## Verkoop [Afd 8.4.2]

### Niet conform

Verslagnummer:  
40/12032026/56959/66029/1

Inspectie adres: Wouter Haecklaan 2 - 4B, 2100 Datum van de keuring: 12/03/2026

### Elektrisch bord

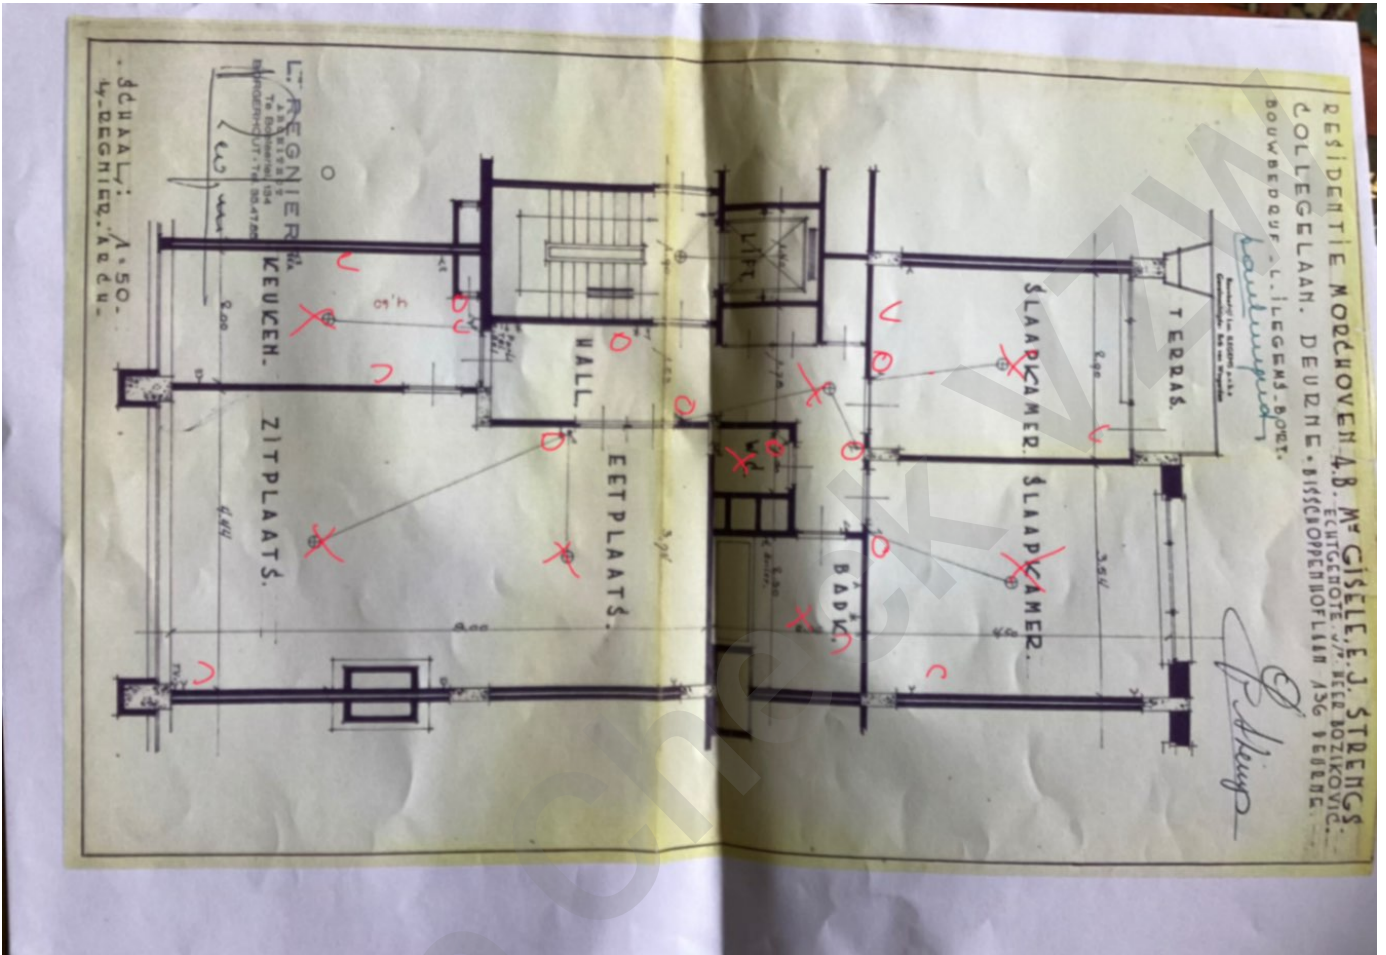
- De aardingsonderbreker is niet conform of afwezig. - oAfd 5.4.3.5
- Extra opmerking: Continuïteit gemeten over de aardingsonderbreker.
- De continuïteit van de PE, de stationaire toestellen klasse 1 en/of de equipotentiale verbindingen is niet verwezenlijkt. - oAfd 4.2.4.3

- De aarding van de stopcontacten zijn niet aangesloten op de aardingsgeleider. - oAfd 5.3.5.2.b
- Het verdeelbord is onvoldoende gemarkeerd. Individuele markering, voedingsspanning en/of gevarendriehoek ontbreken. - oAfd 3.1.3.3; Afd 9.4.1

- Het eendraadschema en situatieplan zijn niet aanwezig. - oAfd 3.1.2.1
- De kringen, de onderbrekingstoestellen en of de beschermingstoestellen zijn niet duidelijk en zichtbaar gekenmerkt. - Afd 3.1.3
